SERVICE INFO – INA 0029

Visslande ljud från spårremmen

Tillverkare: Opel, Vauxhall

Bild 3: Skillnader hos INA frinavremskivor INA 535 0063 10 (VALEO) och 535 0151 10 (DENSO)

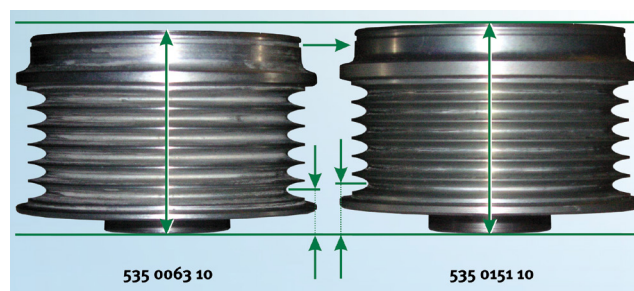
Om fabrikatet hos växelströmgeneratorn är VALEO, erbjuder INA likaså en frinavremskiva. Eftersom de båda frinavremskivorna utseendemässigt är näst intill lika, ska de små skillnaderna mellan dessa noteras (se bild 3).
